**SOLICITATION AMENDMENT
MODIFICATION DE L'INVITATION**

Title - Sujet SURFACEUSE		
Solicitation No. - N° de l'invitation W8476-185715/A		Amendment No. - N° modif. 002
Client Reference No. - N° de référence du client 6000406837		Date 2018-06-13
GETS Reference No. - N° de référence de SEAG PW-\$\$HS-649-74788		
File No. - N° de dossier hs649.W8476-185715	CCC No./N° CCC - FMS No./N° VME	
Solicitation Closes - L'invitation prend fin at - à 02:00 PM on - le 2018-06-19		Time Zone Fuseau horaire Eastern Standard Time EST
F.O.B. - F.A.B. Specified Herein - Précisé dans les présentes Plant-Usine: <input type="checkbox"/> Destination: <input type="checkbox"/> Other-Autre: <input checked="" type="checkbox"/>		
Address Enquiries to: - Adresser toutes questions à: Fong, Hong		Buyer Id - Id de l'acheteur hs649
Telephone No. - N° de téléphone (873) 469-3302 ()		FAX No. - N° de FAX () -
Destination - of Goods, Services, and Construction: Destination - des biens, services et construction:

Modification no. 002

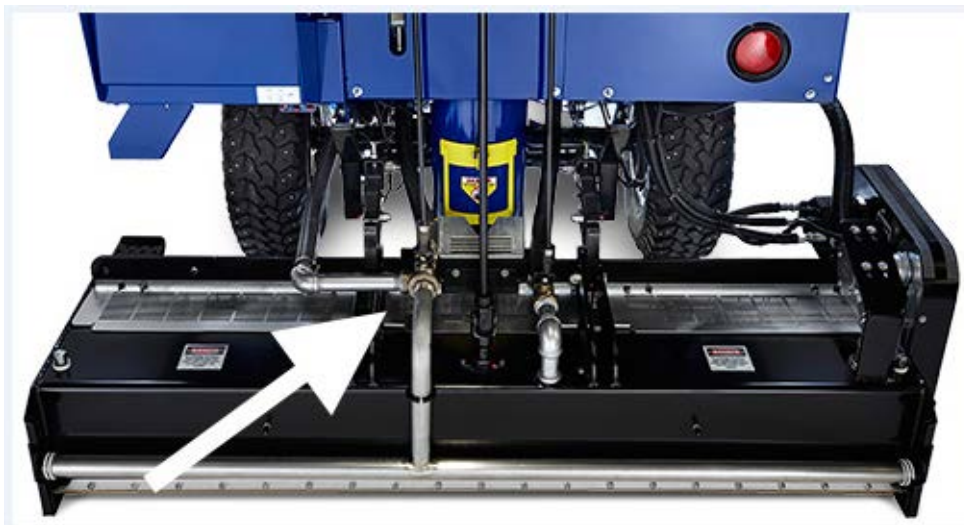
Je me demande si la soumission exige quelque chose qui ne fait pas partie de notre boîtier de protection standard pour le conditionneur.

Veuillez consulter la photo ci-jointe pour voir ce que nous pourrions considérer comme un patin de protection.

Ou est-ce que la soumission nous demande de fournir un patin sur lequel le conditionneur sera posé?

Le patin de protection ou le galet de guidage vise à protéger les côtés du conditionneur contre tout dommage ou toute usure. Il ne servait pas d'appui pour le conditionneur.
